新図
 1/6

工事名	小城市芦刈町(芦溝工区)道路橋りょう修繕工事(道路改良工)				
図面名	平面図				
縮尺	1:500	図面番号	業之内		
作成年月日	平成	年	月	日	
所長	次長	課長	係長	照査	担当
佐賀県佐賀土木事務所

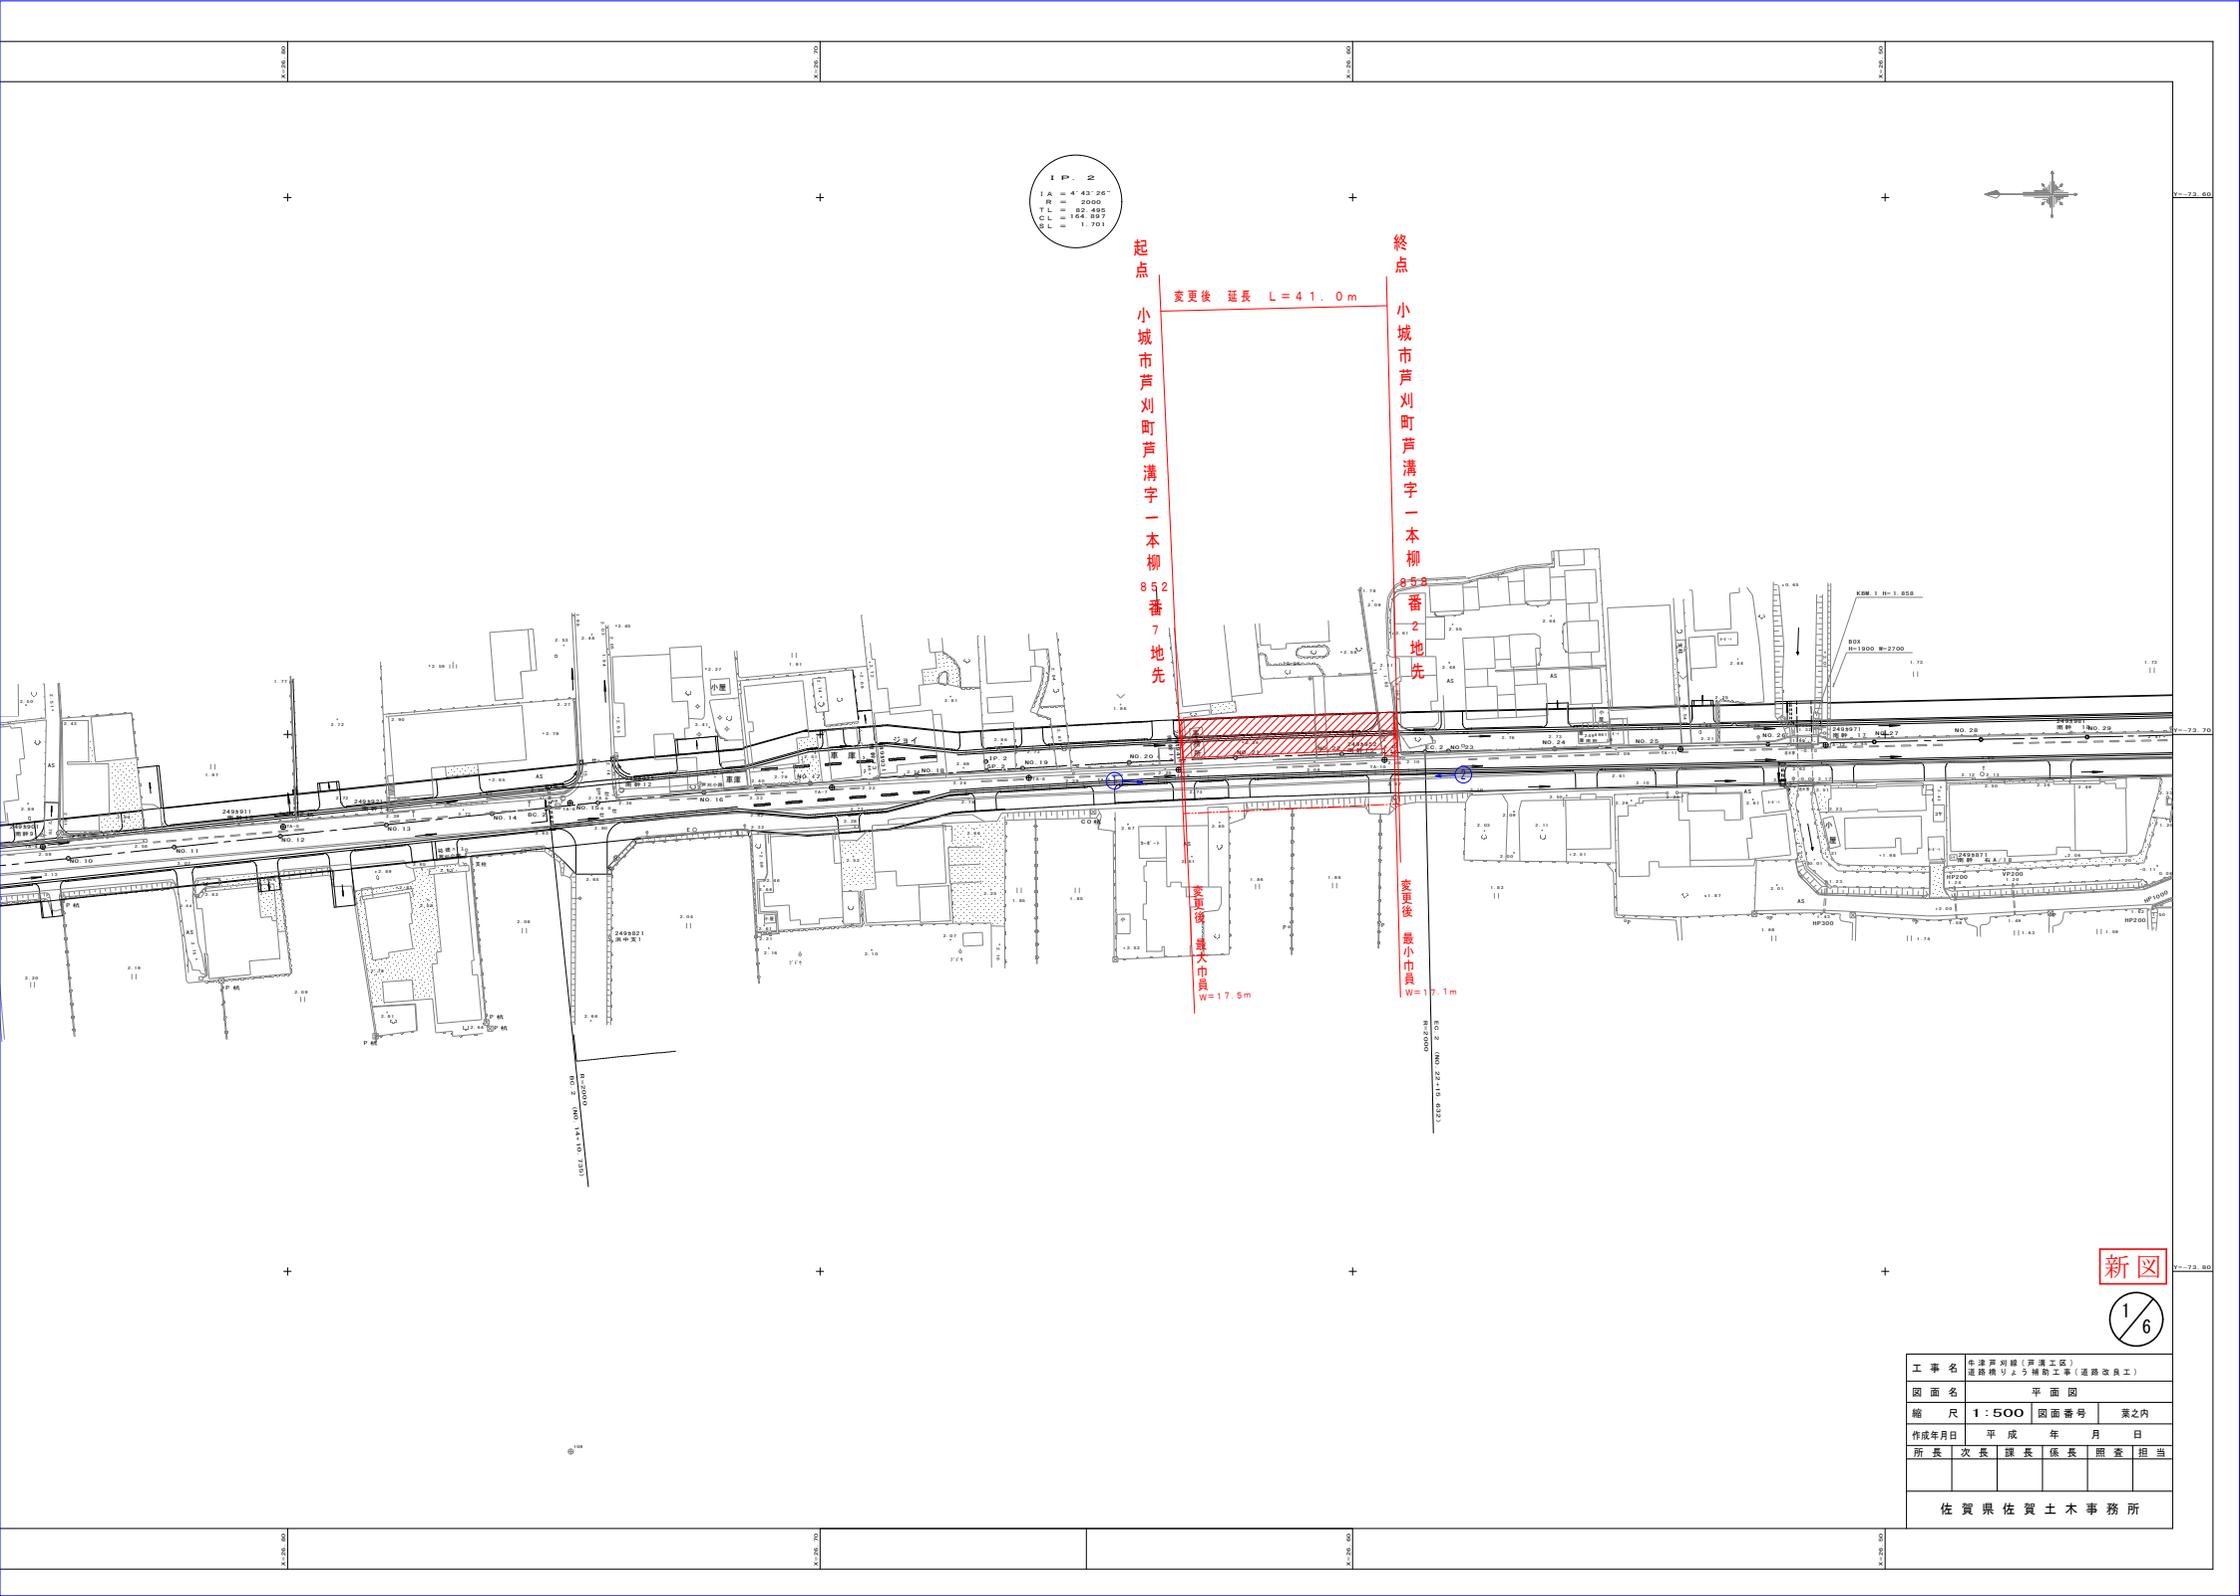
变更后 延長 L = 41.0m

变更后 最小巾員
 W = 17.5m

变更后 最小巾員
 W = 17.1m
